Doplňěk technické zprávy v rámci revize DPS č.K1-1, K2-2 dle Smlouvy o dílo ze dne 18.2. 2015 řešící:

Název akce:	Oprava a rekonstrukce areálu klášterů Český Krumlov – část areál bývalého kláštera řádu sv. Kláry
Místo akce:	Český Krumlov, areál mezi ulicemi Latrán a Pivovarská k.ú. Český Krumlov, 622931 p.č.766/1 – K1, K3 p.č.711/1 – K2 p.č.712 – K4 p.č.766/2 – K5
Stavebník:	Město Český Krumlov náměstí Svornosti 1, 381 01 Český Krumlov IČ: 00245836
Partneři projektu:	Městské divadlo Český Krumlov IČ: 65006267 Horní ul. 2, 381 01 Český Krumlov Kontaktní osoba/ředitel: Jan Vozábal Tel.: 602 331 162 E-mail: jan.vozabal@divadlock.cz Manažer projektu: Ing. Kateřina Slavíková Tel.: 602 308 852 E-mail: katerina.slavikova@divadlock.cz
Generální projektant:	<u>Sdružení pro zpracování projektové dokumentace akce opravy a rekonstrukce areálu klášterů Český Krumlov – část areál bývalého kláštera řádu sv. Kláry</u> <i>Masák & Partner s.r.o.:</i> Ing. arch. Jakub Masák autorizovaný architekt bez specifikace oboru č. autorizace: 03 086 Rooseveltova 39/575, Praha 6, 160 00 tel.: 777 121 003 e-mail: masak@masak-partner.com <i>Metropjekt Praha, a.s.</i> Ing. David Krása – místopředseda představenst

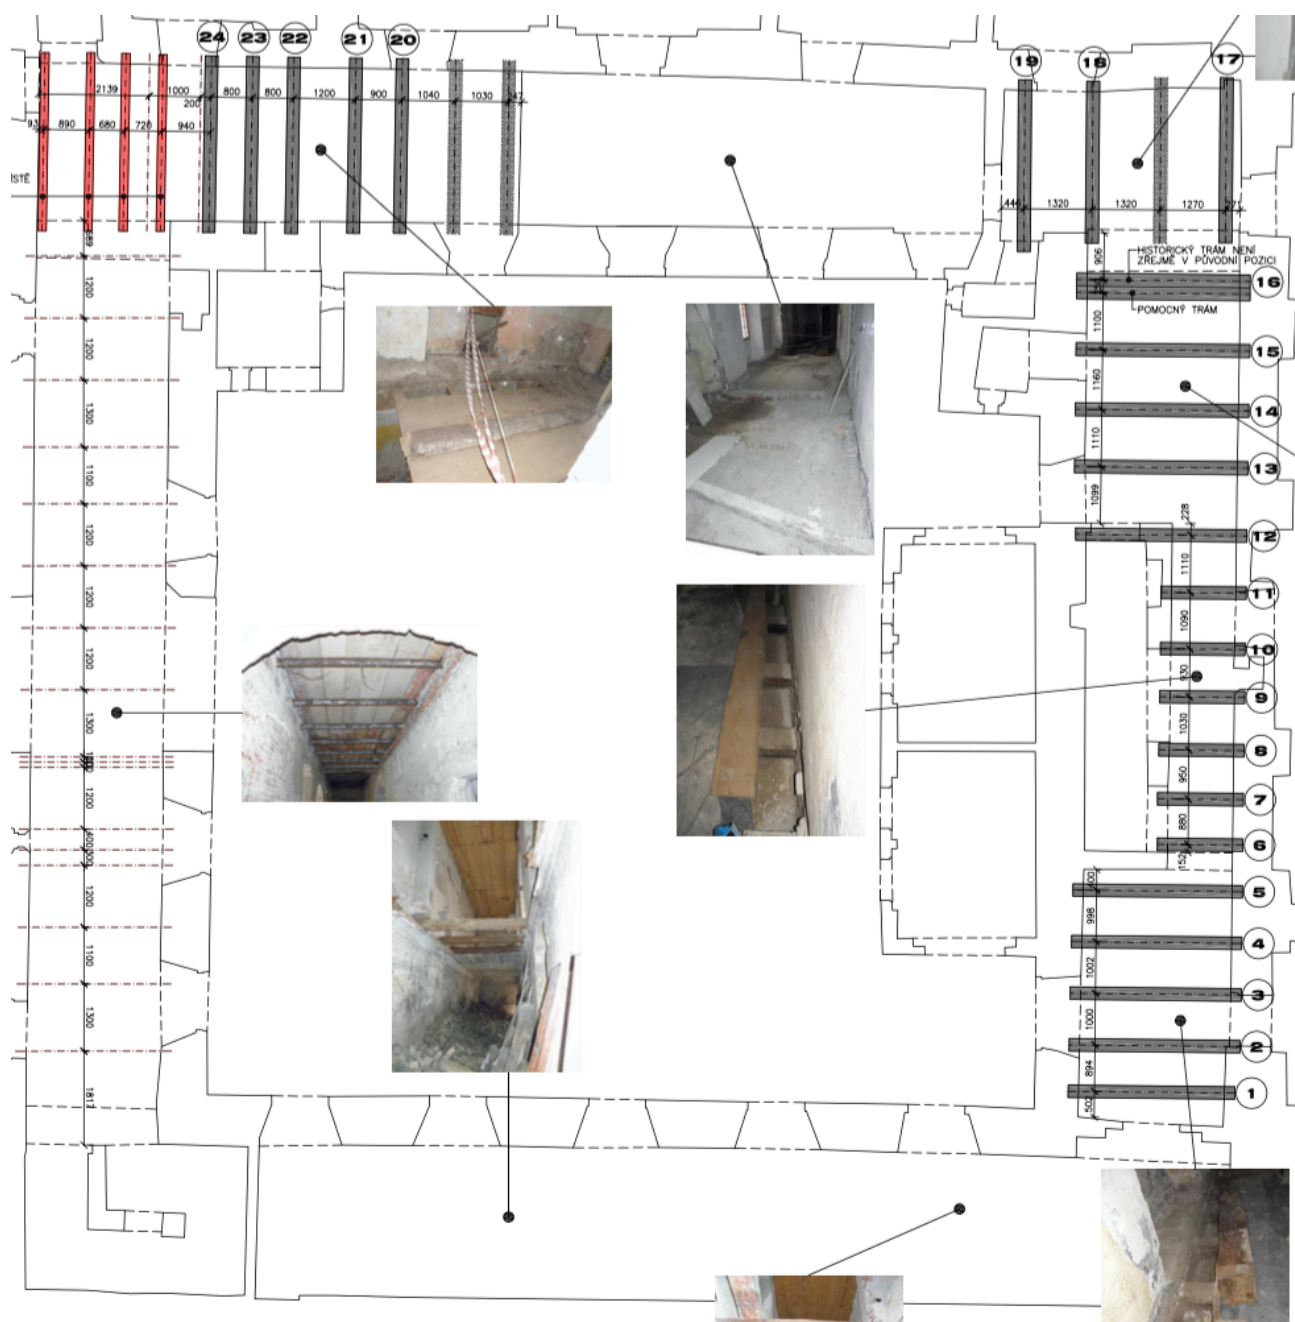
V rámci stavby a návaznosti na objevené gotické sklepy (viz.níže) je navržena úprava výšek nových podlah v části 1.NP (v závorce poznámka s popisem změny):

Výška podlahy v DPS 10/2011	Nově navržená výška
K1-1-014 0,000	+0,150 (z důvodu zastropení
sklepů, v části chodby nově navržená rampa 4,2% od vstupních dveří)	
K1-1-015 +0,250	+0,150
K1-1-016 +0,250 (prkenná)	+0,150 (cihelná dlažba)
K1-1-017a +0,250	+0,150
K1-1-017b +0,250	+0,150
K1-1-018 +0,250	+0,150
K1-1-020 +0,250 (prkenná)	+0,150 (cihelná dlažba)
	+0,300 (cihelná dlažba – schod
	z důvodu klenebního pásu
	v podlaze)
K1-1-021 +0,250	+0,150
K1-1-022 +0,250	+0,150
K1-1-025 +0,020 (prkenná)	+0,200 (z důvodu zastropení
sklepů, cihelná dlažba)

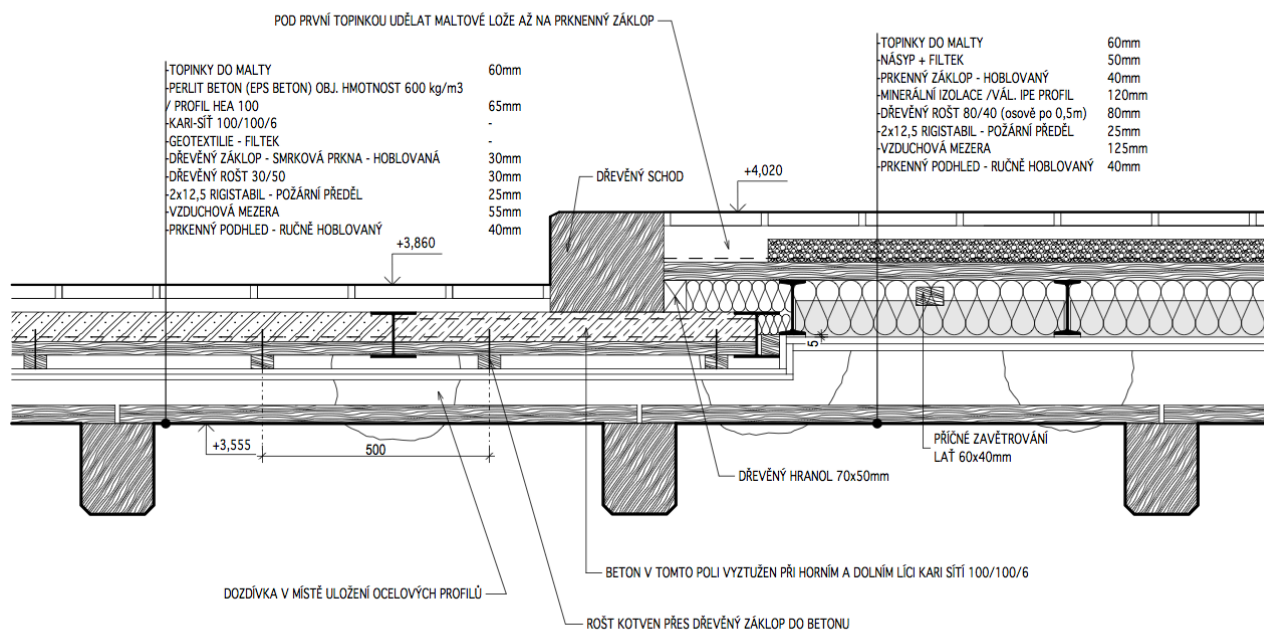
Gotické trámy nejsou na navrhovaný provoz unosné. Z tohoto důvodu je nutné nad nim realizovat novou stropní konstrukci, která bude zároveň požárním předělem mezi požárními úseky. Stropní konstrukce je navržena z ocelových I profilů. V místě stropních trámů č.20 – 24 je navržena snížená skladba:

Snížená skladba je z důvodů návazností výškových úrovních podlah 2.NP, schodiště a bezbariérového přístupu z výtahu do mj. sloupového sálu. Zároveň je nutné v této části z technologických důvodů tyto trámy osadit o cca 50 mm níže z důvodu realizace požárního předělu, který musí být ze spodní strany řádně přestěrkován.

Řešení v místě schodišťové stěny:

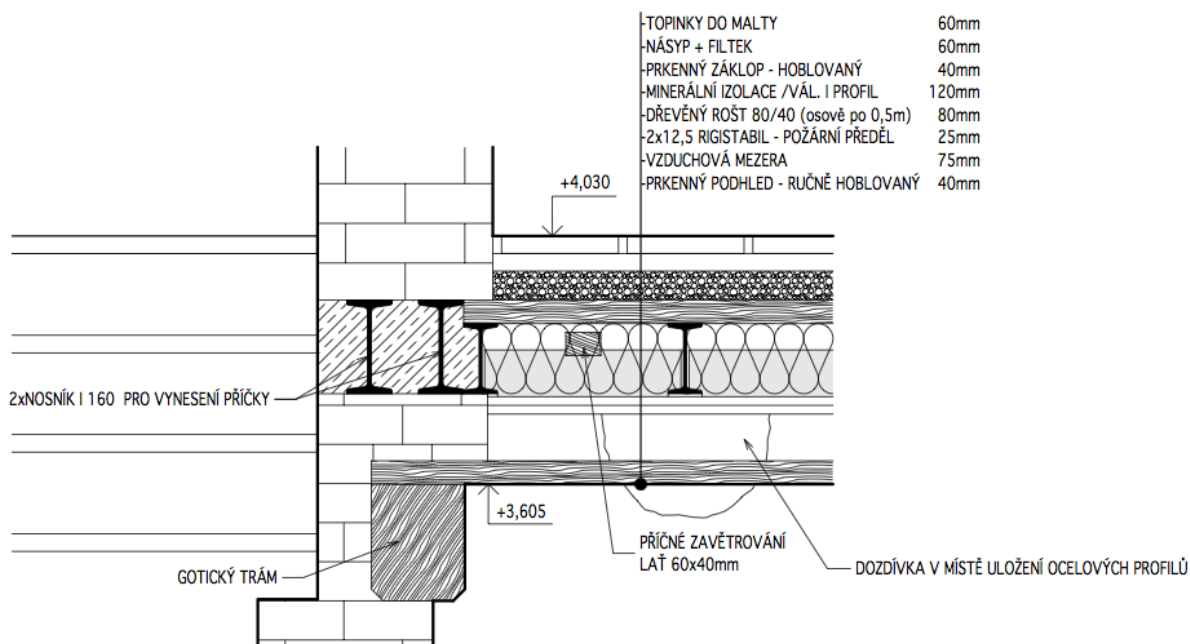
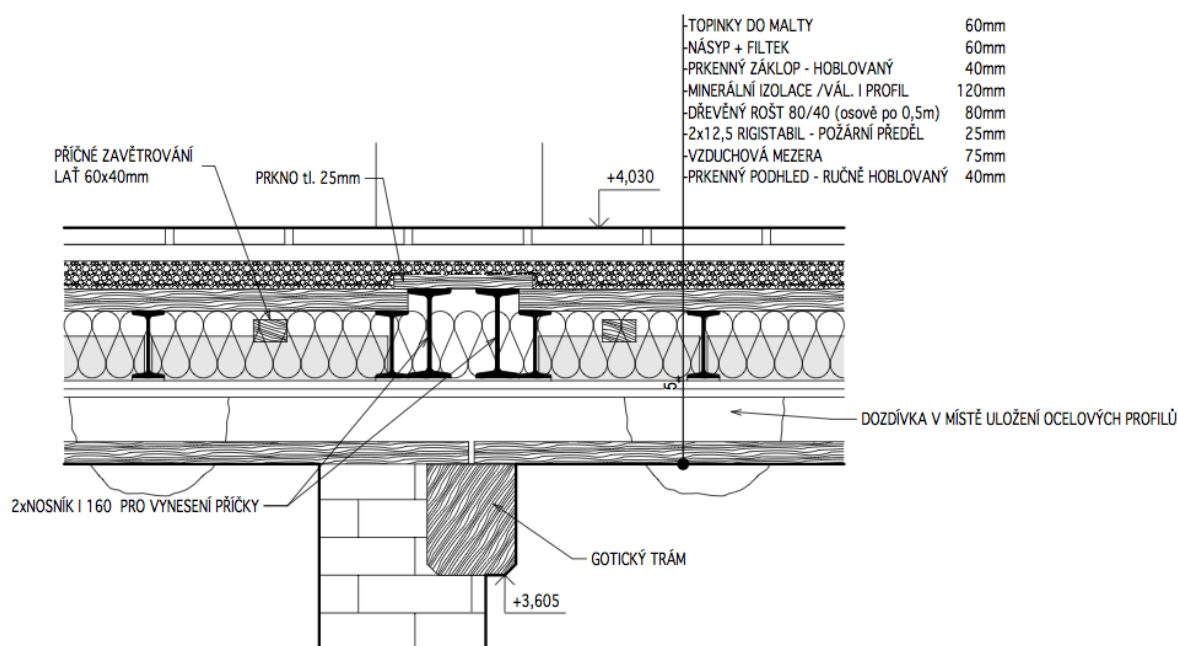
Detail vyvšení trámů č.17 – 19 z důvodu špatné únosnosti i po restaurování a vložení protéz:

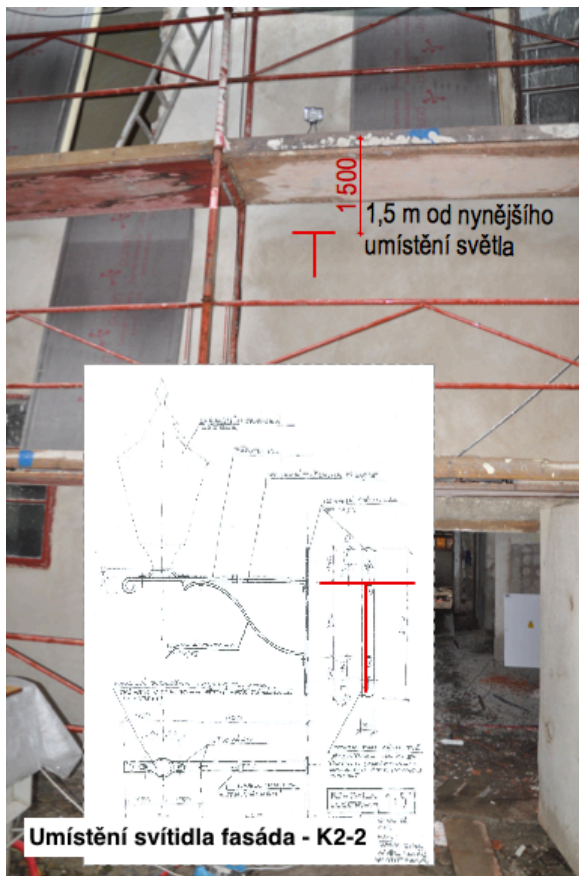
Na základě požadavku zadavatele je z důvodu zamezení přístupu do úzké uličky (K1-K3) mimo provozní dobu objektu navržena historizující (kovaná, oblouková, provlíkaná) mříž Z117.
